工程指示 / 要求簡箋 ENGINEER INSTRUCTIONS(E.I.)

工程指示編號:	EI- 5203	修改版本:	A
	HK- 1811		
工程編號:	J 856	工程名稱:	tswtl23
收件人:	生統	發件人:	BearLam
工程項目:	Podium louvre 拆圖及BM (A版:修改鋁巴尺寸, 堅美通用料)	日期:	20/10/2022

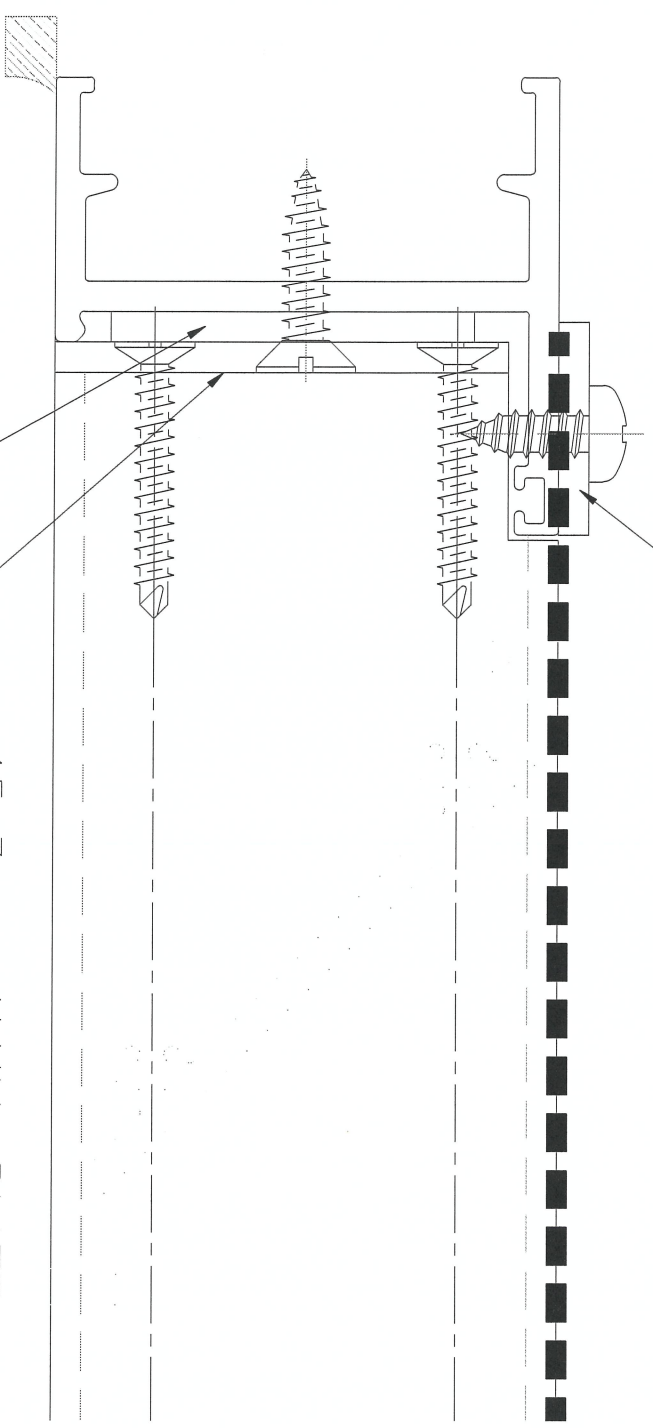
內容: 修改鋁巴尺寸,用堅美通用料
40X3 改為 36X3
45X3 改為 50X3 (需割料)
20X3 改為 21X3
請修改相當BM表上的尺寸, 現附上已修改圖紙供參考

21x3mm (BT4064) ALUM. PLATE

45x3mm ALUM. PLATE
(CUT FROM 50x3mm (BT4021) ALUM. PLATE)

36x3mm (BT4079) ALUM. PLATE
